高浜 3, 4 号炉 原子炉施設保安規定変更認可申請
に係る審査会合における指摘事項への回答について
【大山生竹テフラの噴出規模見直しに係る運用変更】

2021年11月12日

- 第1回審査会合（2021.9.7）において、下表の指摘を受けたため、**高浜3、4号炉について**本日回答する。

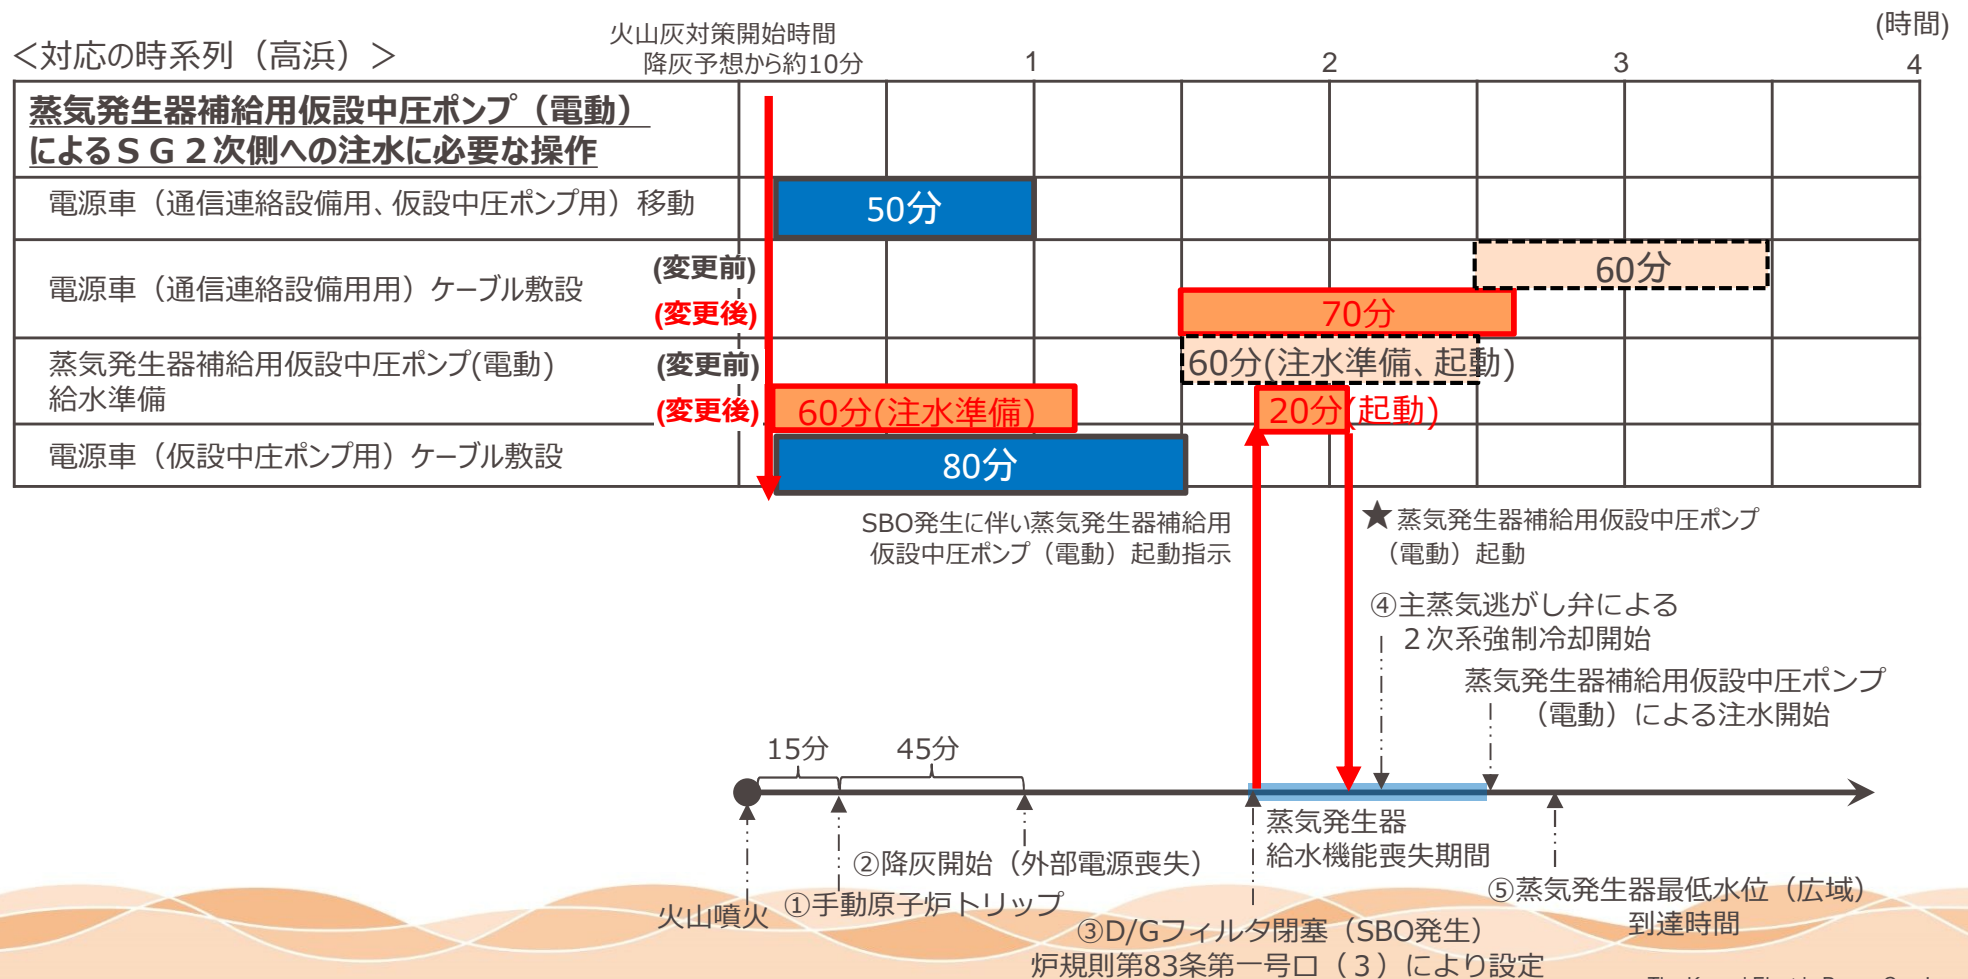
電源車からの給電開始作業に係る要員数、想定時間を変更することの妥当性を示すこと。また、DG改良型フィルタ取替運用の実行性を示すこと。

- 電源車（通信連絡設備用）の配置場所をタービン建屋からより頑強な燃料取扱建屋へ変更することに伴い、保安規定に定める当該手順の要員数、想定時間を変更しているが、変更後の要員数、想定時間で作業が成立することを現場で確認している。
- 上記を含む変更後の手順により、全体として炉心冷却や要員の成立性があることを確認することで、変更の妥当性を示す。

- DG改良型フィルタの取替について、取替着手時間を変更しているが、取替着手時間までに清掃作業が完了し、繰り返し取替・清掃作業が行えることを確認している。

- 蒸気発生器補給用仮設中圧ポンプ（電動）によるS G 2次側への注水作業においては、本対策に必要な手順に要する時間を積み上げ、蒸気発生器補給用仮設中圧ポンプ（電動） 起動の時間を設定している。
（下図★の時間）
- 今回の層厚見直しに伴い、蒸気発生器補給用仮設中圧ポンプ（電動）の準備着手を前倒しすることとし、**既認可では噴火発生から150分後に準備完了となっていたが、125分に**変更している。****
- **なお、電源車（通信連絡設備用）及びその燃料源としての電源車は、3号炉または4号炉のいずれかの号炉の燃料取扱建屋に配置するが、今後の補正申請にて下線部の内容を明確化する予定である。**

灰置場の詳細図

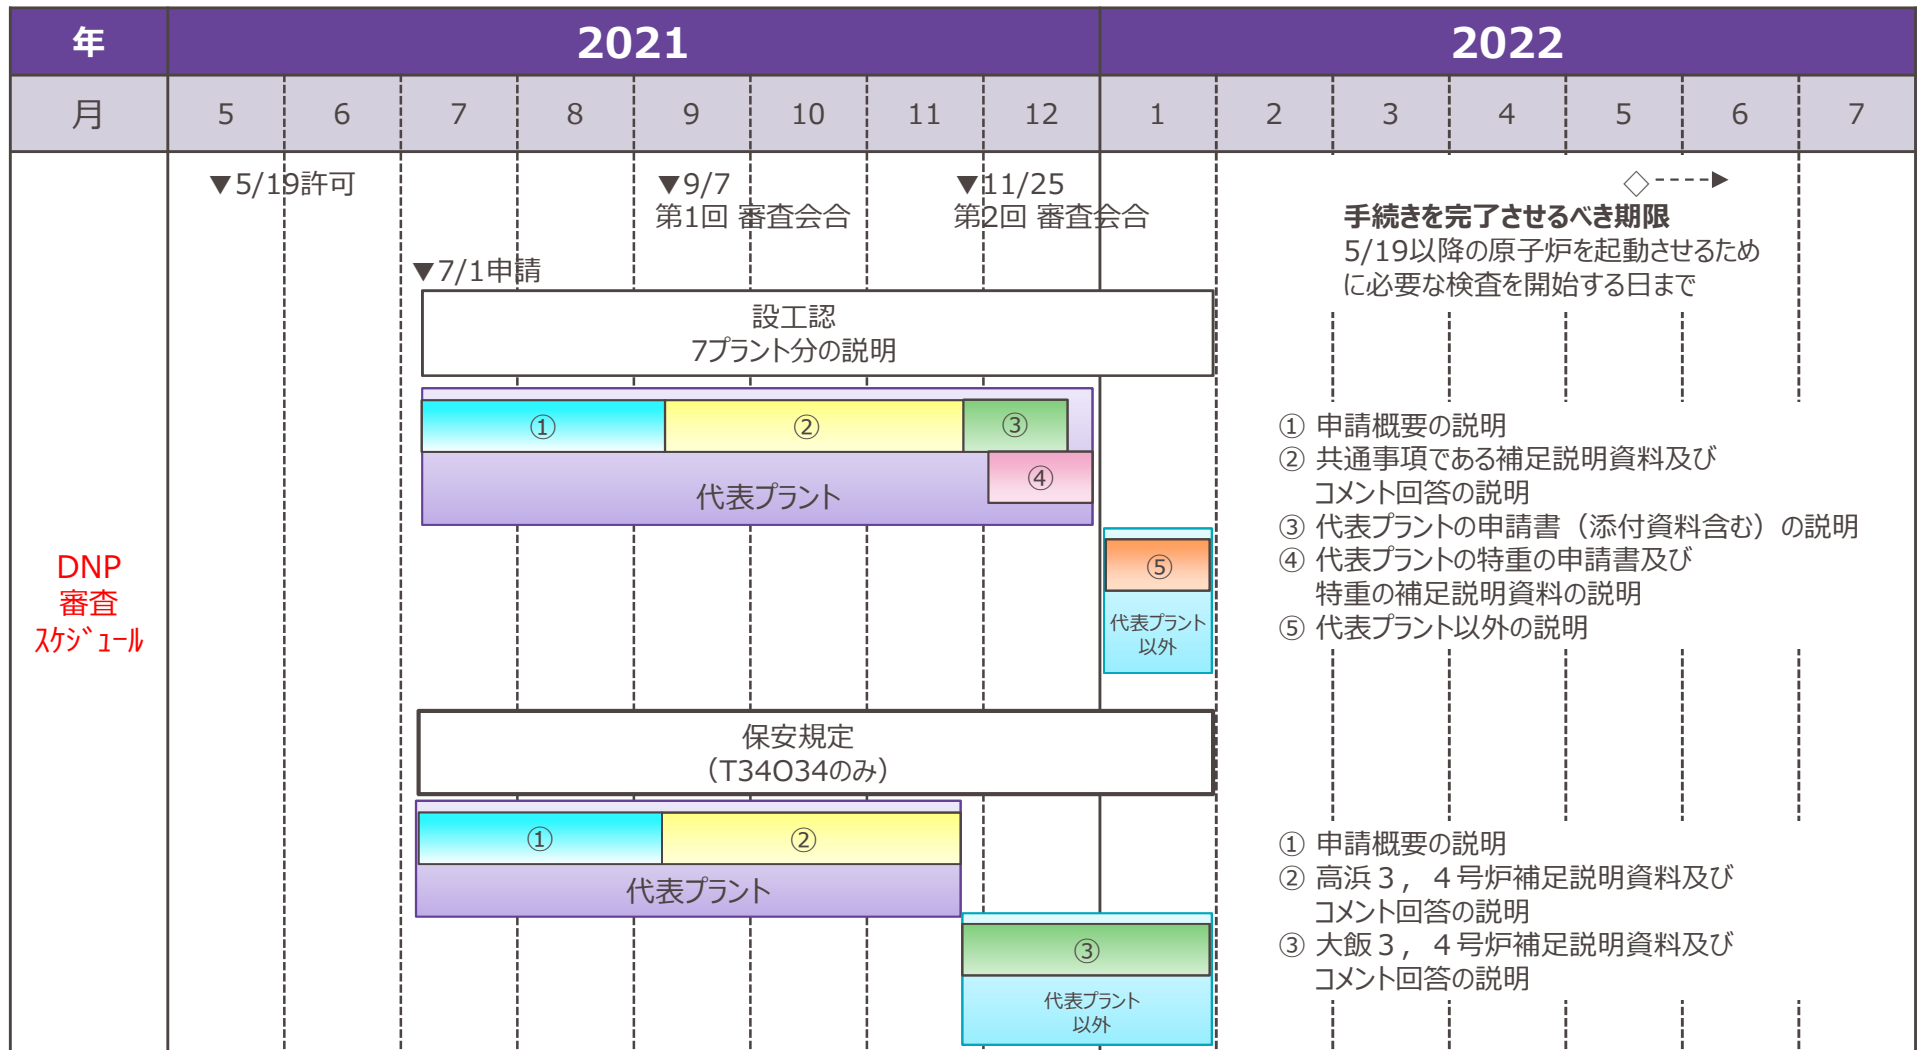
屋外のS A設備、アクセスルートの確保に係る除灰手順について既許認可の経緯を説明した上で、手順の成立性を示すこと。

- 灰置場の容量については、DB施設・SA施設を合わせても、除去した火山灰が灰置場に集積可能であることを確認している。
- なお、高浜の灰置場には放水ピットがあるが、放水ピットの面積を除いても対応可能な容量の灰置場があることを確認している。
- また、灰置場周辺及び下部にはクラス1,2施設がないことを確認している。（放水ピットはクラス1,2施設ではない。）

○放水ピットを除く灰置場の容量(11,032m³)に対して、除灰した火山灰の量 は小さく、灰置場は対応可能な容量を有していることを確認した。

- ・灰置場の容量：11,480m³
うち、放水ピット部分の容量：448m³
⇒放水ピット面積(320m²)×堆積高さ(1.4m)
- ・放水ピットを除く灰置場の容量=11,032m³
⇒灰置場の容量(11,480m³)－放水ピット部分の容量(448m³)
